257. Änderung des Flächennutzungsplanes „Wohnen zwischen den Straßen Blackenfeld und Heidbreite“ und Erstaufstellung des Bebauungsplans Nr. II/V6 „Wohnen zwischen den Straßen Blackenfeld und Heidbreite“

Auswertung der Beteiligungsverfahren gem. §§ 3 (2) und 4 (2) BauGB

Satzung
April 2022

Gestaltungsplan (ohne Maßstab, farbig)

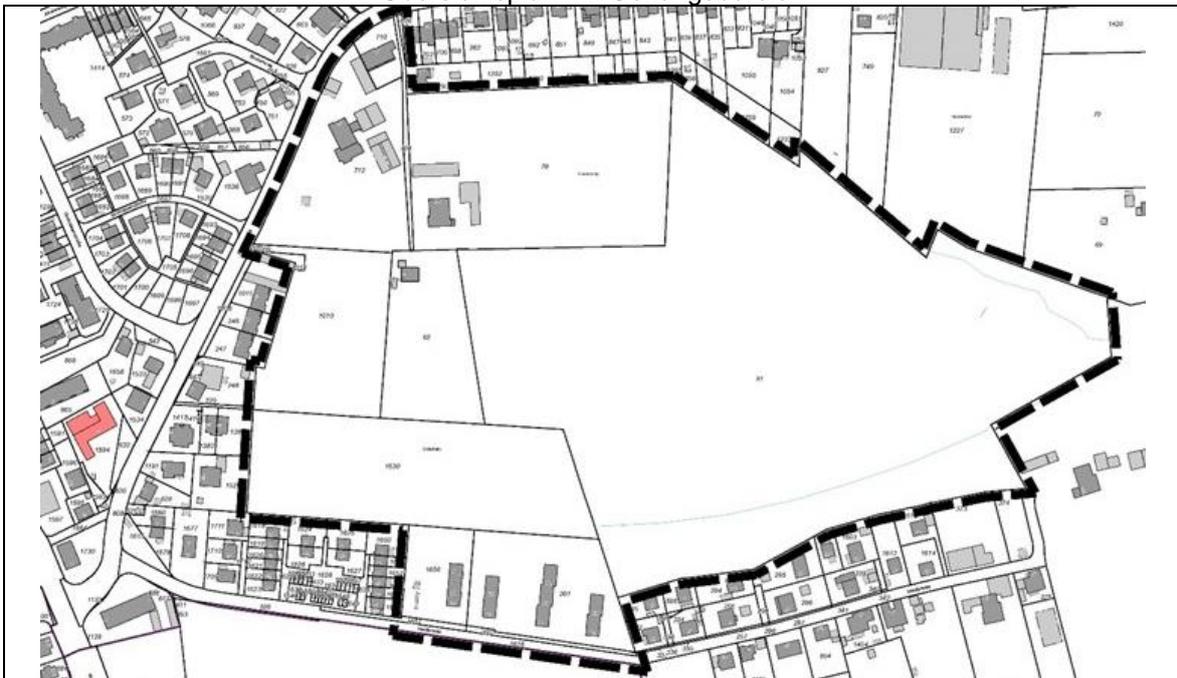
- **Gestaltungsplan**
 - Korrektur des südwestlichen Endes des Fußweges in der „Grünen Spange“
 - Nachrichtliche Darstellung der Jölle-Nebengewässer
- **Textliche Festsetzungen**

Nutzungsplan (ohne Maßstab, farbig)
Stand: Entwurf, Oktober 2021

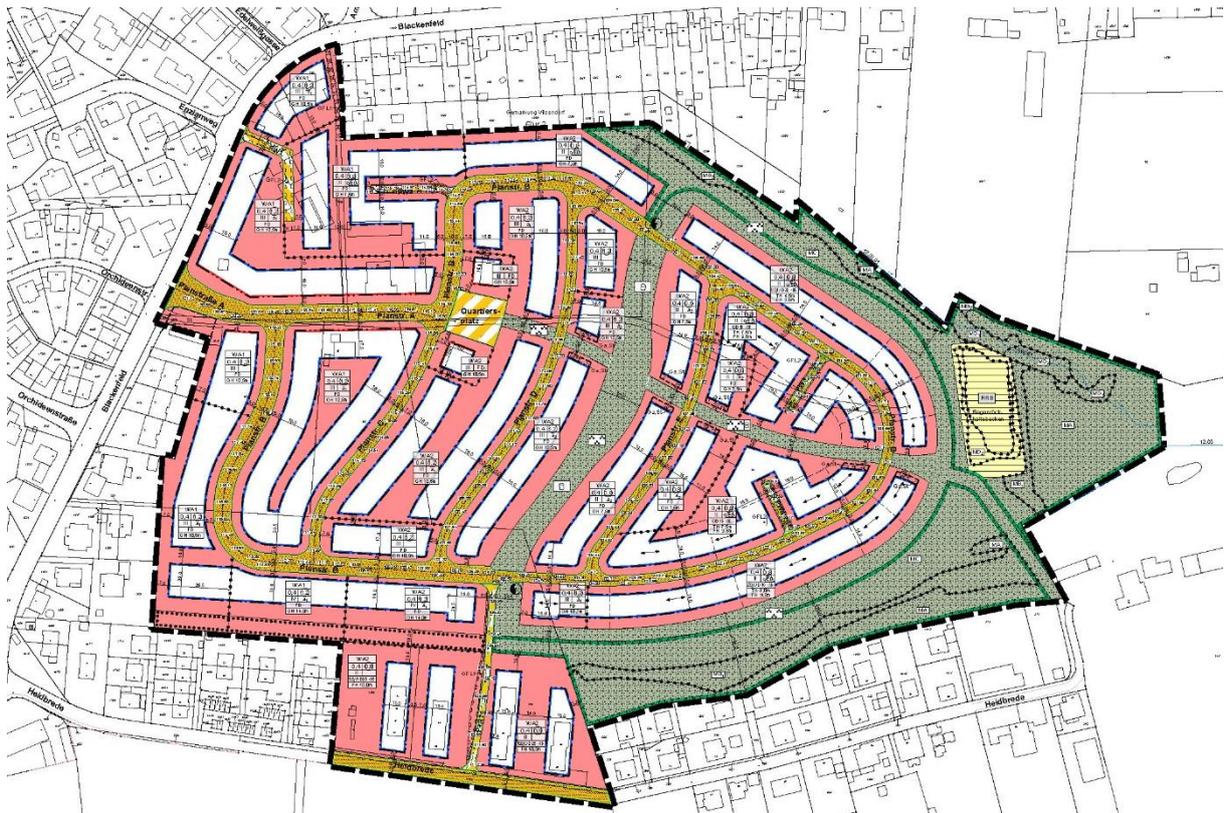
p.	Umweltamt – Untere Wasserbehörde	<u>Gewässerökologie</u> Die Nebengewässer 12.03.01 und 12.03 sind zumindest nachrichtlich in die Darstellungen der „Grünen Spange“ zu übernehmen.	Der Anregung wird gefolgt . Die genannten Nebengewässer werden in den Planzeichnungen zeichnerisch ergänzt.

- **Nutzungsplan**
 - Nachrichtliche Darstellung des vorhandenen privaten Mischwasserkanals für die Entwässerung des Grundstücks Blackenfeld 20
 - Nachrichtliche Darstellung der Jölle-Nebengewässer
